**L'assetto idrogeologico della Piana Fiorentina in relazione  
allo studio di impatto ambientale per la costruzione del  
nuovo aeroporto di Firenze**

***Marco Bottino***

***Presidente del Consorzio di Bonifica 3 Medio Valdarno***

# IPOSTESI 1 - ALZAMENTO A11 5,8 METRI

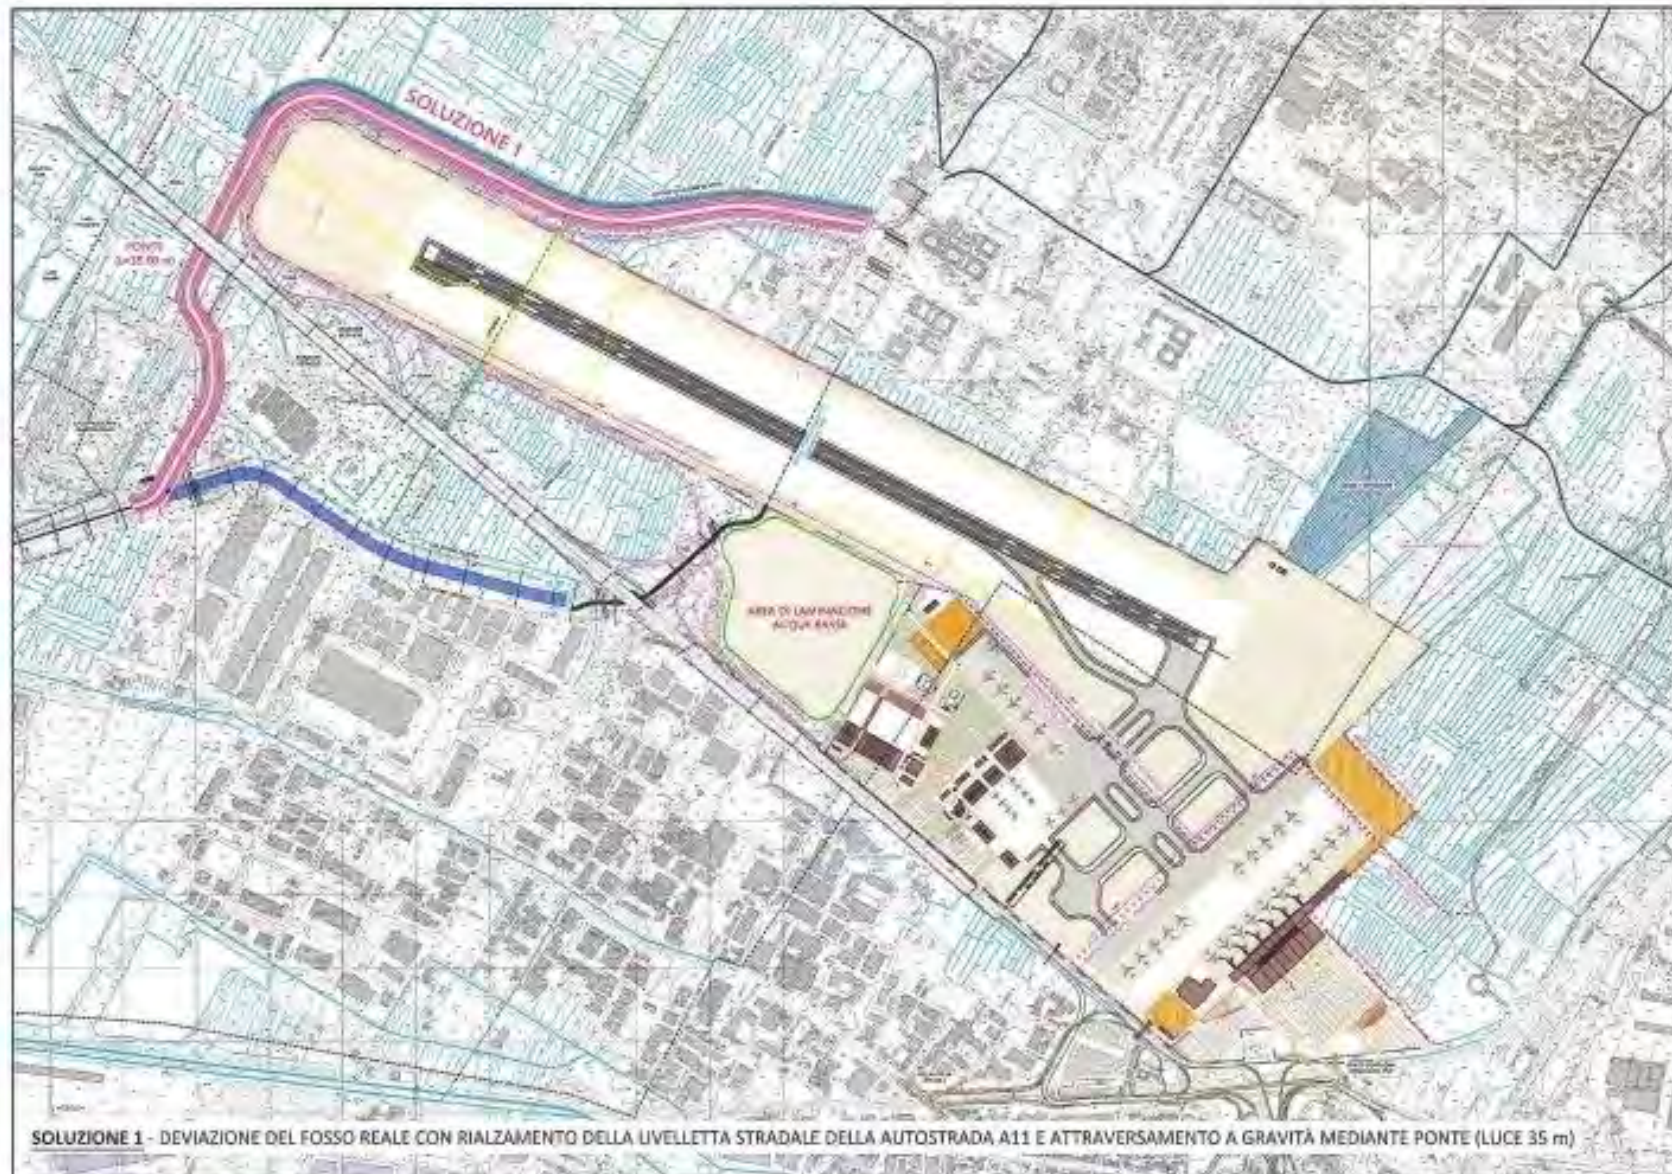
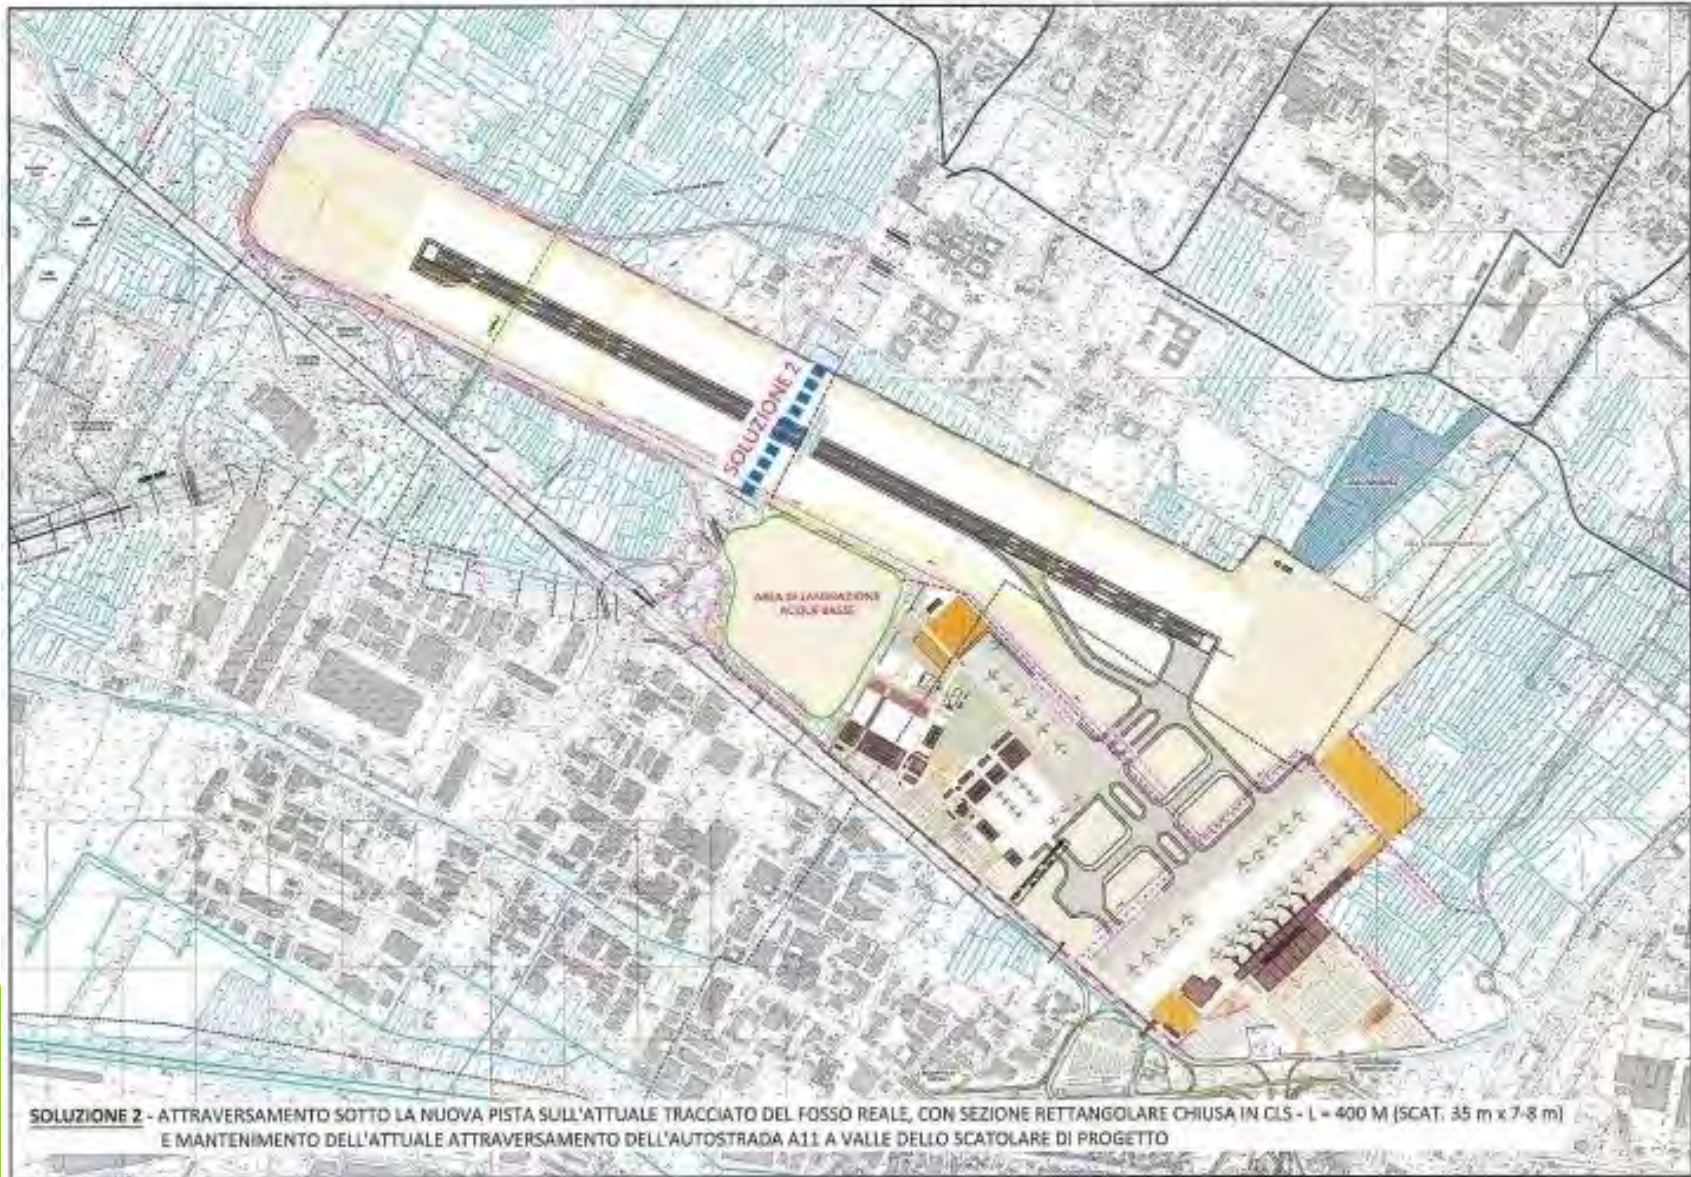
# IPOSTESI SCARTATA

Motivazioni:

*La soluzione è stata scartata dai progettisti di AdF a seguito dei contatti con i tecnici della Società Autostrade per l'Italia che hanno dichiarato «non fattibile» il proposto sovralzo del piano viario della A11.*

# IIPOTESI 2 - ATTRAVERSAMENTO PISTA

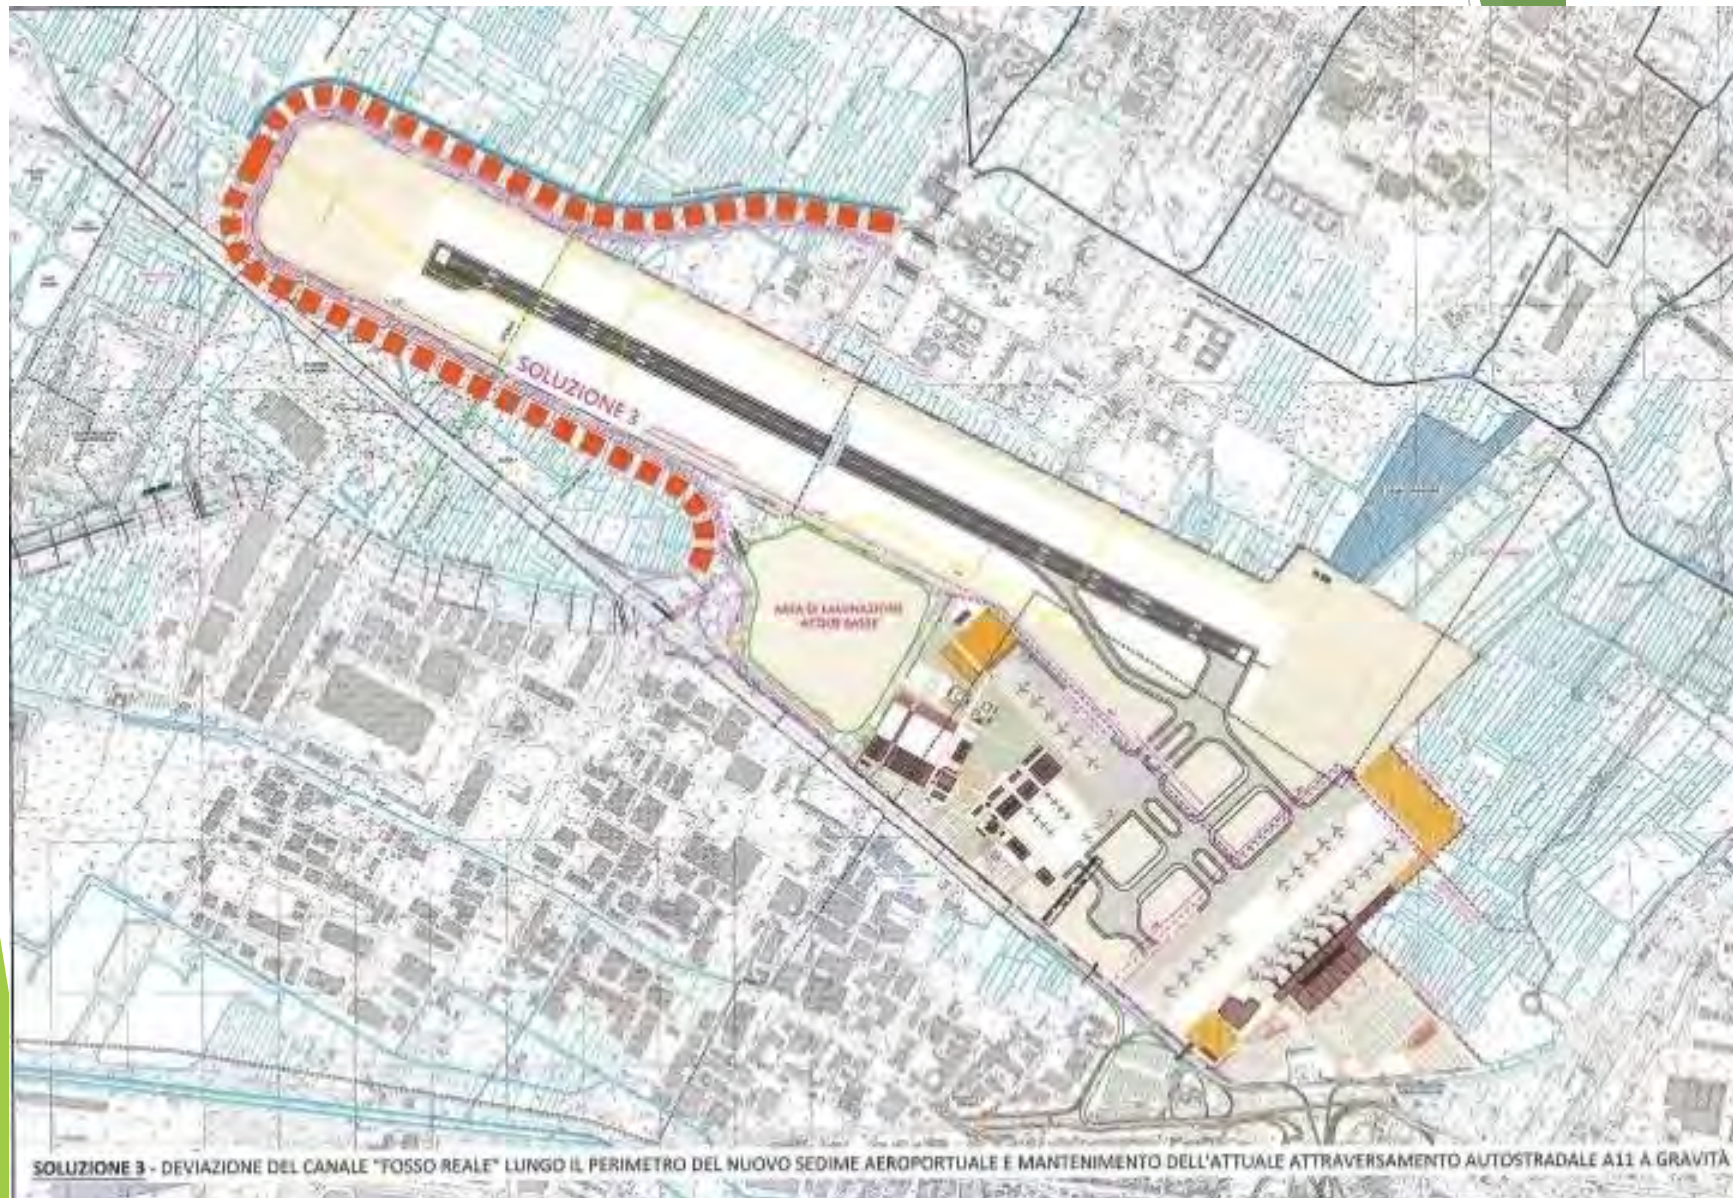
# IPOSTESI SCARTATA

Motivazioni:

*La soluzione è stata scartata dai tecnici di AdF a causa della difficoltà di realizzare la pista in quota con le arginature del Fosso Reale. E' stato stimato che per la costruzione del rilevato pista e fasce di rispetto sarebbero stati necessari circa 1,5 milioni di mc di terra.*

*Rimanevano inoltre dubbi sulla fattibilità normativa che vieta i «tombamenti» dei corsi d'acqua.*

# IPOSTESI 3 - BYPASS PISTA

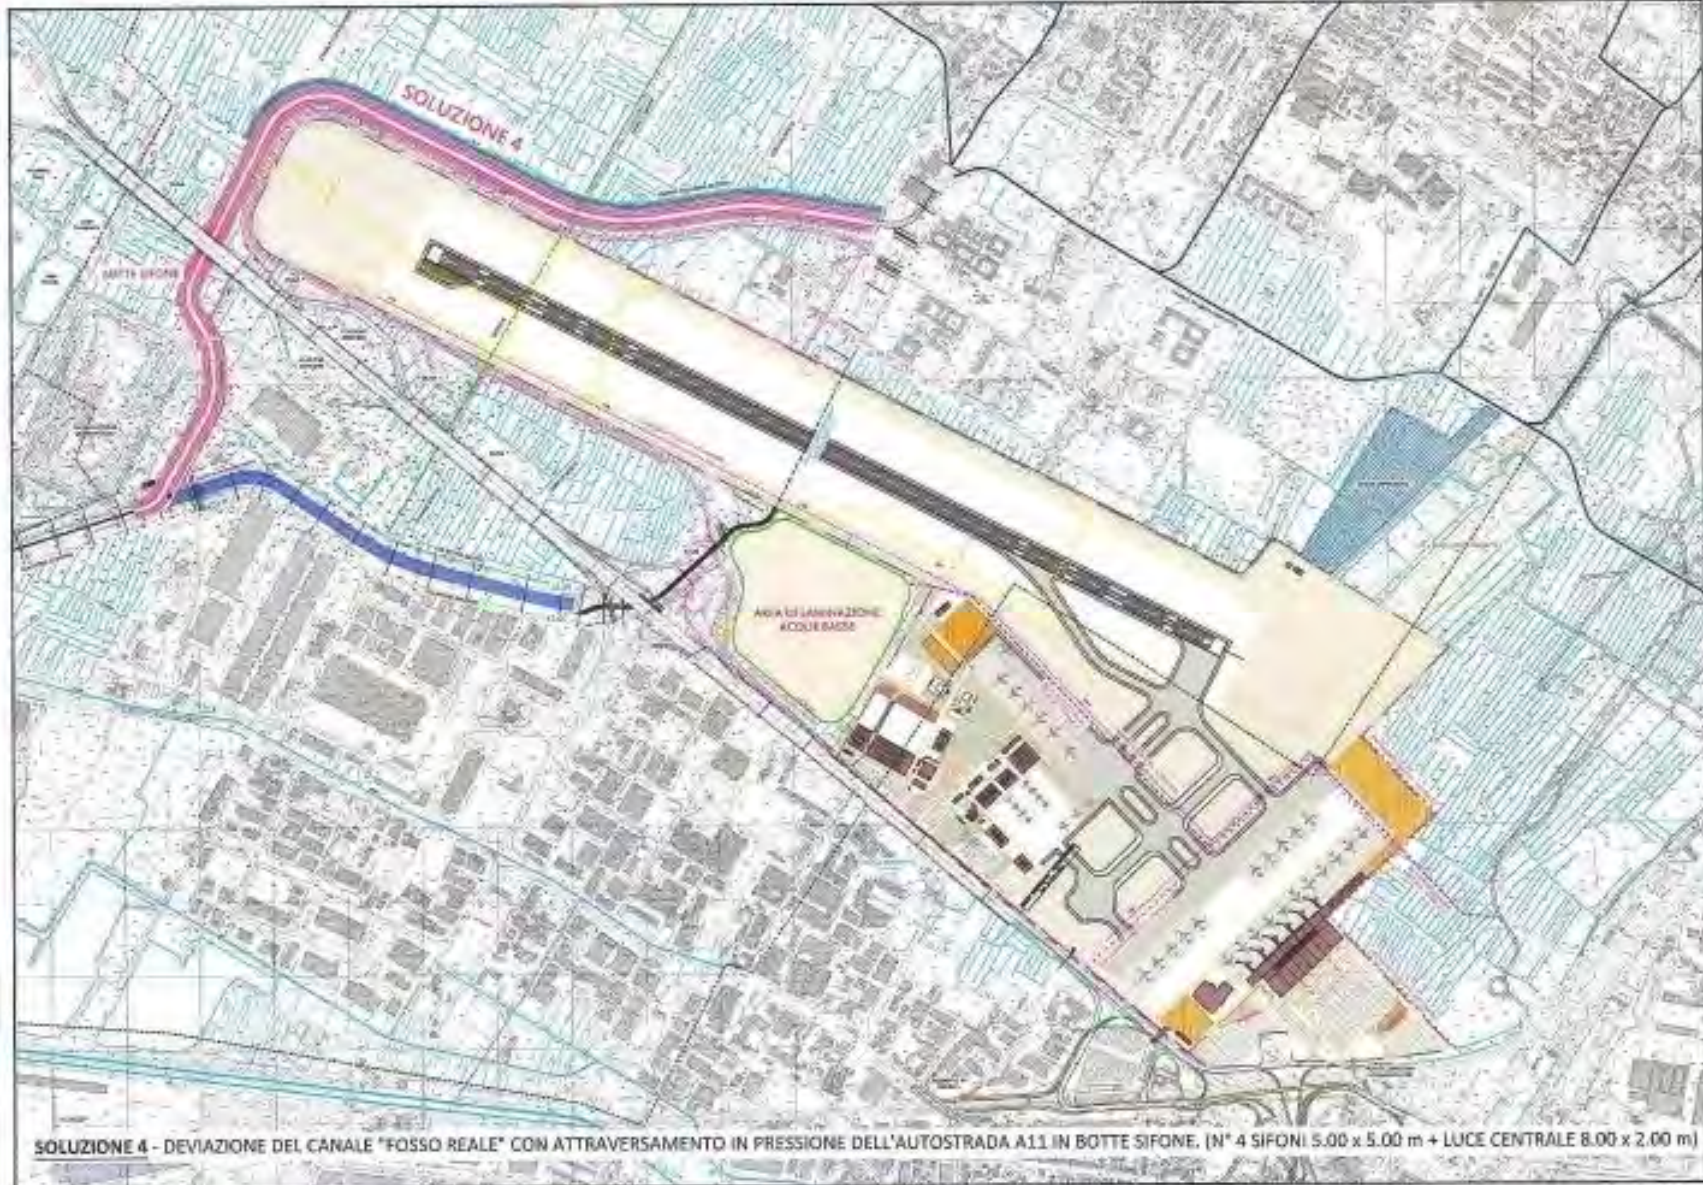
# IPOTESI SCARTATA

Motivazioni:

*Il by-pass della pista non risulta realizzabile per una questione di pendenza del canale che determinerebbe problemi di portata e trasporto solido.*

*La lunghezza della deviazione riduce la pendenza così tanto da rendere necessaria una sezione idraulica del canale incompatibile con gli spazi disponibili.*
